(公 印 省 略)
令和6年11月22日

兵庫県住宅供給公社
理事長 西谷 一盛

明石鷹匠団地建替事業にかかる事業提案競技の質疑回答について

防災井戸 (参考図)

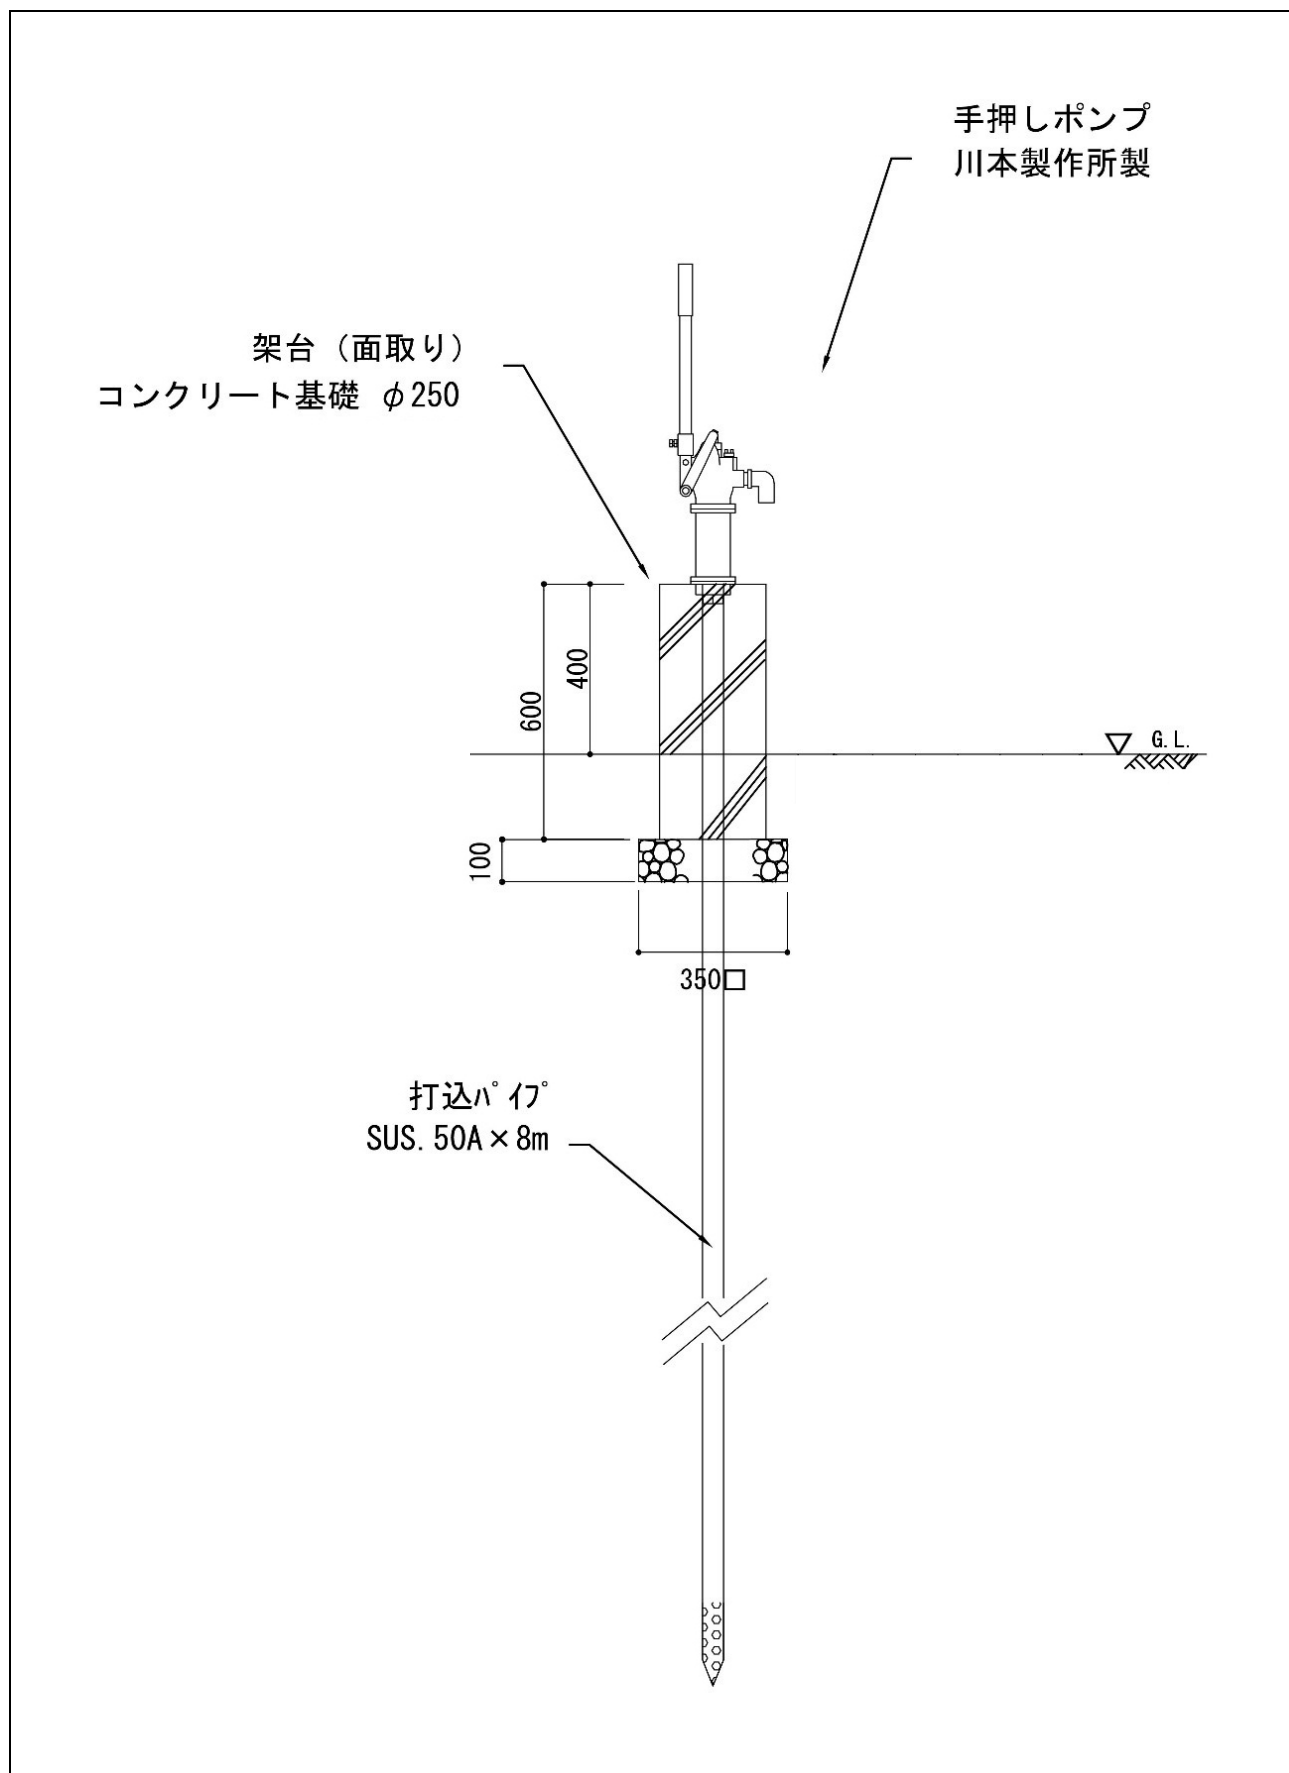
No.	質 疑 事 項	回 答
1	自転車置場は、平面式を平面式とありますが、一部を二段式としてよろしいでしょうか？	明石市開発事業条例に適合するものとしします。
2	各タイプの戸数と面積は厳守でしょうか？	募集要項P9のⅢ. 1. (4) ⑥のとおりです。
3	近隣対策は請負者の責で行うものと考えておりますが、近隣説明会等に貴公社からも出席いただけるのでしょうか？	近隣説明会等は適宜出席する予定です。
4	地中障害は別途工事としてよろしいですか？	お見込みのとおりです。
5	提案図書の段階では ZEH-M Oriented の機種を想定で選定し金額を算定しますがよろしいでしょうか？	お見込みのとおりです。
6	・実施設計で詳細計算考えています。 ZEH-M Oriented の設計して機種を選定し・提案致します	お見込みのとおりです。
7	・機種金額については増減をお願いしますでしょうか？	増減は行いませんので、機種金額等見込んで価格の提示をしてください。
8	設計条件必須設備の内、エアコン(各住戸主室に1台設置)と有りますが、例えば2LDKの住戸の場合は、実装3組にて考えたらいしいでしょうか。 P7 P12 に於いて、“全居室にエアコン設置を想定”とあり実装とはなっておりません。 ご指示お願い致します。	エアコンの各住戸主室に1台設置は、例えば2LDKの住戸の場合、LDKに1台設置ということです。 それ以外の居室については、入居者がエアコンを設置出来るように位置を想定し、コンセント、クーラーズリーブ等必要なものを計画してください。
9	同上必須設備の内、防火井戸1ヶ所設置とあり、P9に“仕様、手押しポンプ(汲み上げ深さ8m程度)と打込パイプ程度のも”と記載有りますが、図面等仕様の解るものが有りましたら頂きたいのですが。	別図を参考としてください。
